REF: contrato co1.pccntr.5402648 cuyo objeto es: CONTRATAR EL DISEÑO Y CONTRUCCION DE CUBIERTA PARA LAS EDIFICACIONES DEL CENTRO DE COMERCIO Y SERVICIOS Y EL DESPACHO DE DIRECCION REGIONAL

ASUNTO: JUSTIFICACION ITEMS NO PREVISTOS

NP 01: "Suministro e instalación de remates cal 22 Prepintada en poliéster, desarrollo de 0,40 m, incluye regatas en muros y sellamiento con sellante en base silicona donde sea necesario"

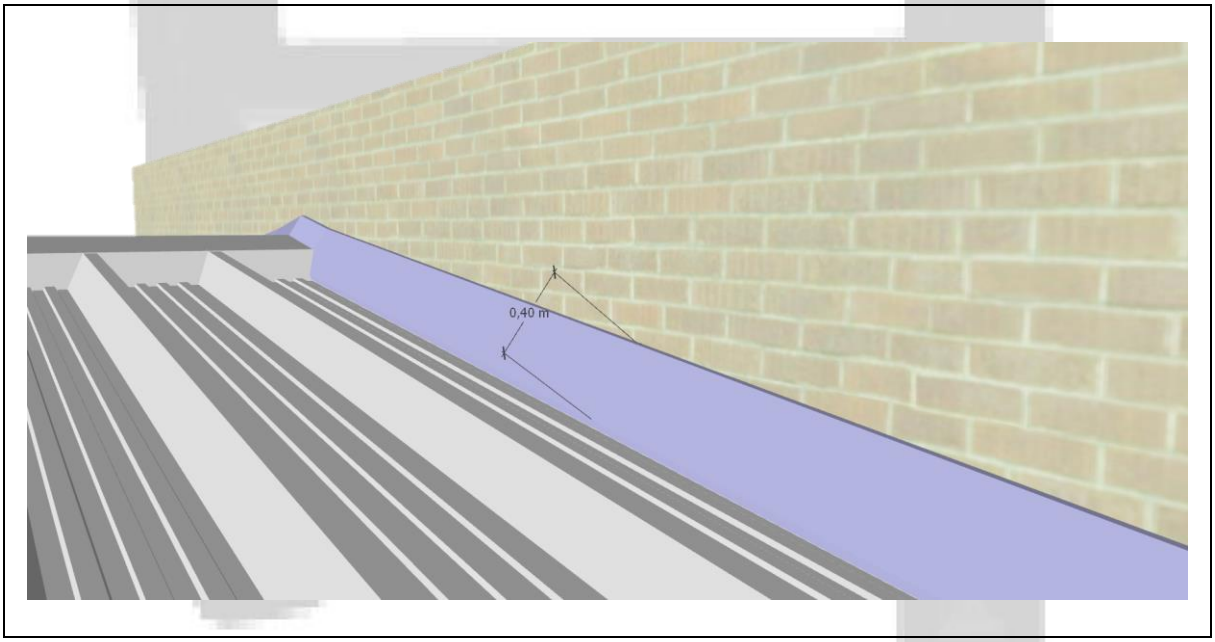
Es de aclarar que inicialmente el calibre de la lámina se especifica en calibre 26 (0.45mm) calibre que en términos constructivos presenta inconvenientes al momento de su instalación. Dado que para la correcta instalación de la lamina es necesario introducirla entre 3 y 4 centímetros dentro de la superficie en contacto, que por lo general es mampostería, este hecho hace que la lámina ingrese a presión, siendo la lamina calibre 26 incapaz de resistir este tipo de instalación.

Por lo anterior procedemos a proponer el ítem no previsto NP 1 en el que se ajuste al precio de ejecución en dos aspectos, el primero es, como se había mencionado anteriormente, la longitud de desarrollo del elemento, y por otro lado el calibre de la lámina a utilizar para este ítem, que inicialmente está planteado en calibre 26.

NP 02: "Suministro e instalación de remates cal 22 Prepintada en poliéster, desarrollo de 0,6 m, incluye figurado en sitio, regatas en muros y sellamiento con sellante en base silicona donde sea necesario"

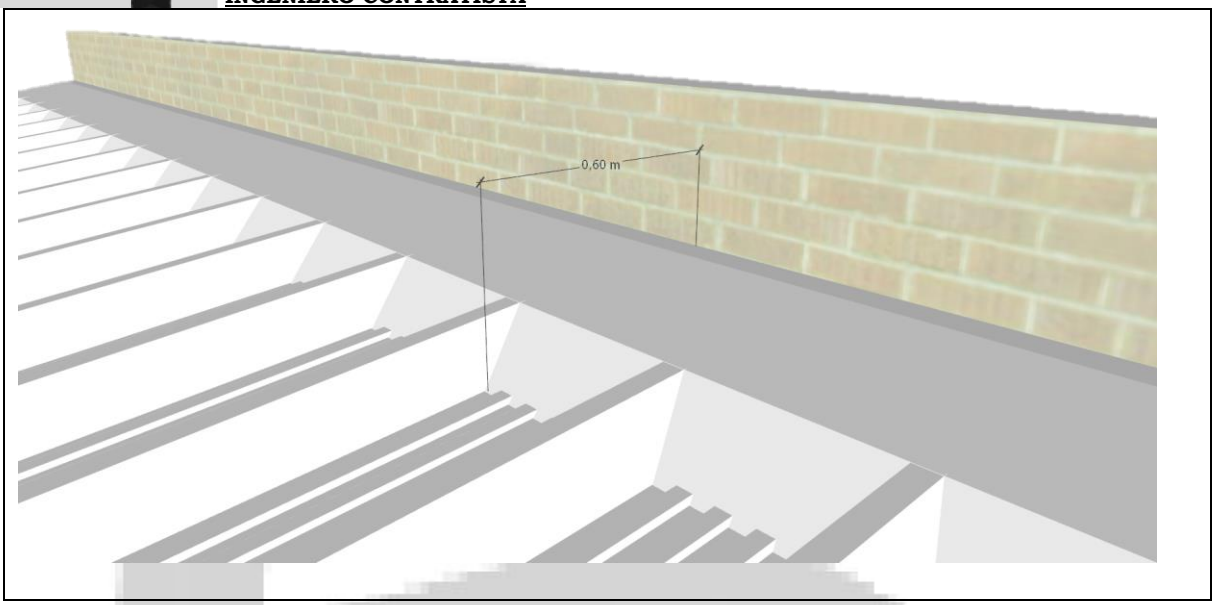
al igual que el ítem anterior pare este ítem se requería del ajuste al calibre de la lamina a utilizar, esto teniendo en cuenta que el método de instalación de esta es el mismo, inserción en los muros adyacentes a presión, con la salvedad de que para este caso el remate no se realiza en al parte lateral de la cubierta sino en la frontal, es decir en el punto mas alto de la cubierta (cubiertas una sola agua), siendo este otro de los temas a tener en cuenta ya que en la parte frontal de la cubierta se presenta la geometría del perfil de la teja que se requiere ajustar a medida en sitio para efectos de buen sellado, para lo cual se requiere que posterior a la instalación de la lámina en la mampostería se proceda con el figurado en el extremo opuesto al muro para que este descanse sobre la teja con buen grado de ajuste.

Para este ítem se realiza el ajuste en el aumento del tamaño de la lamina que a diferencia de la anterior pasa a ser de 60 cm e igualmente se ejecuta la actividad con lamina calibre 22. Otro tema a tener en cuenta es que la mano de obra varia si se tiene en cuenta que para la instalación de este remate se hacen recortes en sitio en cada una de las crestas de la cubierta.

NP 03: "Suministro e instalación de caballete cal 26 Prepintada en poliéster, desarrollo de 1 m, incluye sellamiento con sellante en base silicona donde sea necesario"

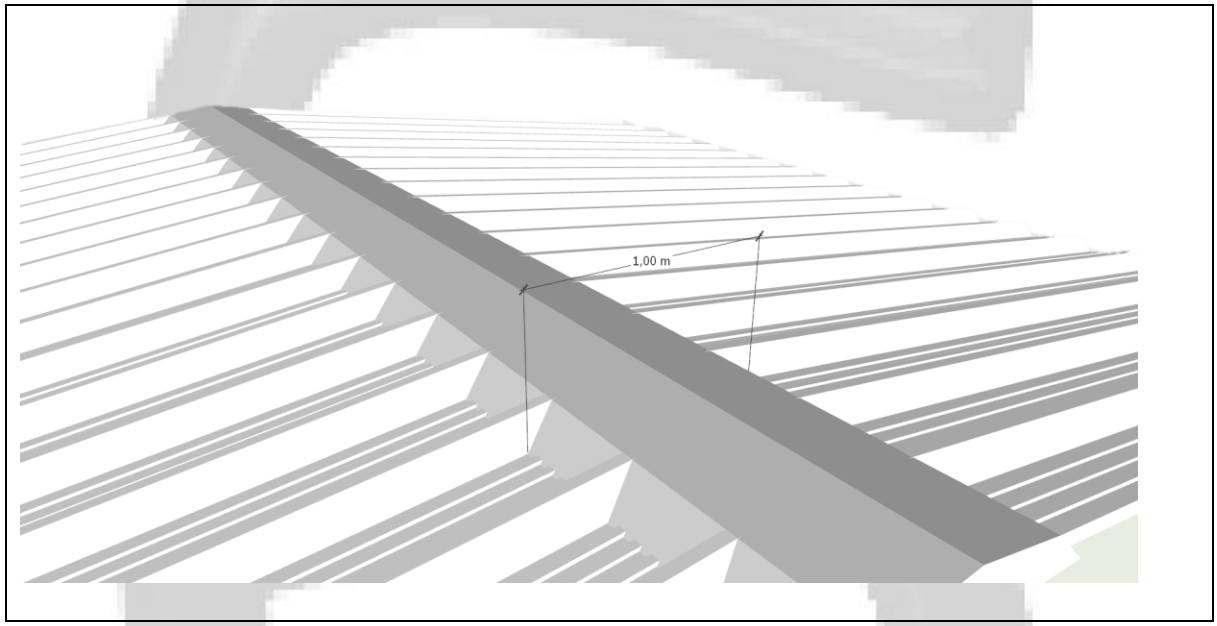
Como se puede apreciar en la imagen la longitud de desarrollo de el elemento no es suficiente para dar cobertura a los espacios generados por el perfil de la cubierta, en los cuales se puede presentar entrada de agua, así como ingreso de elementos no deseados. Teniendo en cuenta esta falla en la funcionalidad se realiza cambio en la longitud de desarrollo del caballete, así como también se realiza cambio en la geometría del mismo con el fin de que se adapte a la geometría de la cubierta.

La longitud definida para el elemento es de 1 metro, longitud que satisface la necesidad que se tiene, igualmente el grosor de la lamina se define en calibre 26 teniendo en cuenta que con este calibre se le puede dar manejo a los dobleces y cortes que se deben realizar.

NP 05: “Suministro e instalación de refuerzo estructural metálico en platina de 2" x 1/8" incluye anclajes y todos los elementos para su correcta instalación”

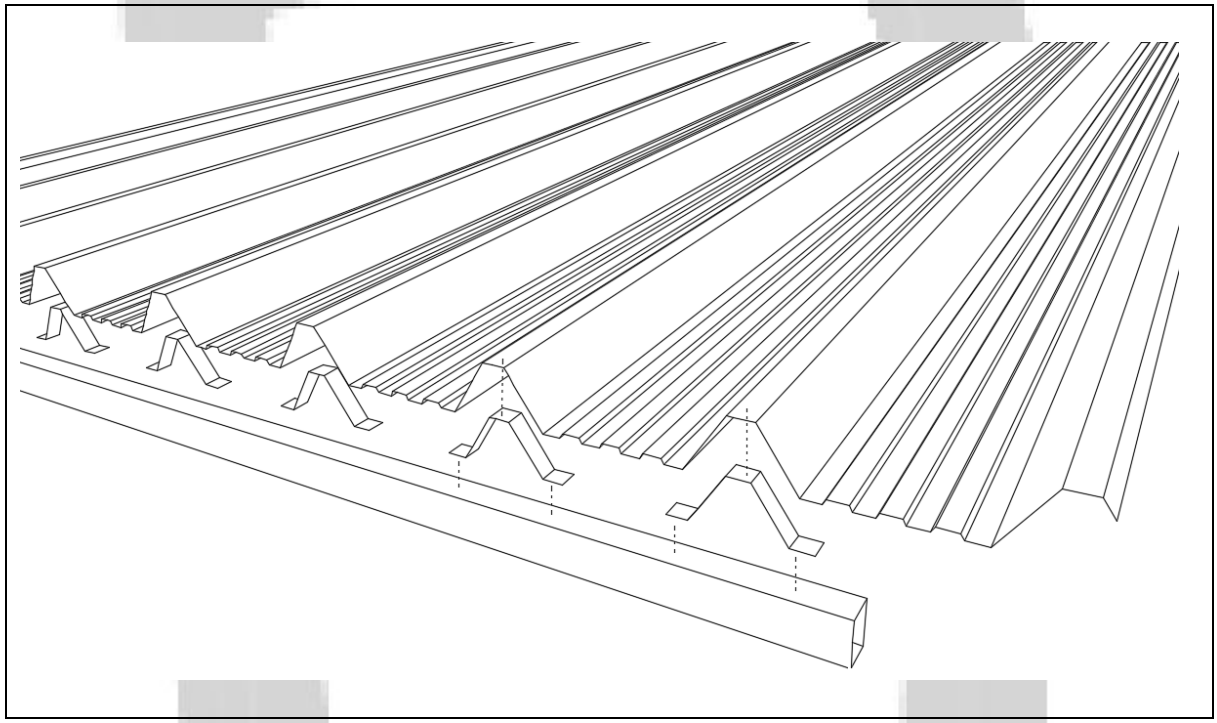
La instalación de la cubierta se realizo con la ayuda de accesorios de anclaje en lámina galvanizada, la cual por un lado se une a la teja con tornillo autoperforante sellado con capuchón en la parte externa, y por otro lado el accesorio se une a la estructura metálica inferior por medio de tornillo perforante, siendo esta unión posible solo si se tiene una superficie plana. La geometría del elemento encaja con las crestas de la cubierta y se instalaron transversalmente en cada una de estas crestas.

Como se aprecia en el esquema los accesorios de anclaje fueron instalados en cada uno de las correas instaladas en los extremos de la cubierta, sin embargo, en algunos casos nos encontramos con estructuras existentes tipo cercha, ubicadas en el punto

central de la cubierta de manera transversal, lo que impide la instalación del accesorio al no existir una superficie plana para ello, encontrándose únicamente con elementos tipo barra que conforman la cercha mencionada. Para solucionar este inconveniente se decide por la instalación de la platina, que dada su geometría permite la correcta instalación del accesorio de fijación.

Luminaria 60 x 60

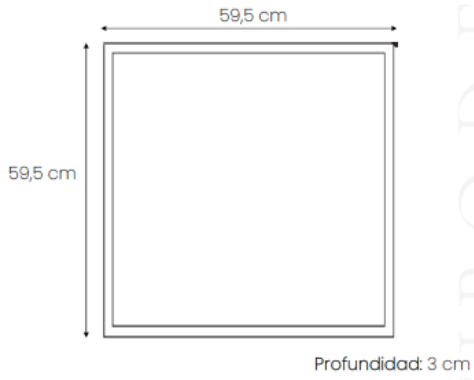
Cabe aclarar que la intensidad recomendable para oficinas es de 340 lumen/m2.
Para el caso de las luminarias de 60 x 60 también incluidas dentro de los ítems presupuestales que cuentan con flujo luminoso de 3800 lúmenes, se realizó el cálculo de la siguiente manera:

para una intensidad de 680 lumen/m2.
Como se puede observar con este tipo de luminaria se tendría una intensidad excesiva, no recomendada para desarrollar trabajos de oficina. Por lo anterior se toma la decisión de incorporar una luminaria que cumpla con las necesidades de iluminación, por tal motivo se opta por suministrar luminaria de 24 watts, la cual cuenta con un flujo luminoso de 1920 lúmenes, obteniendo una intensidad para el espacio en cuestión de 345.6 lumen/m2, intensidad que satisface la necesidad.
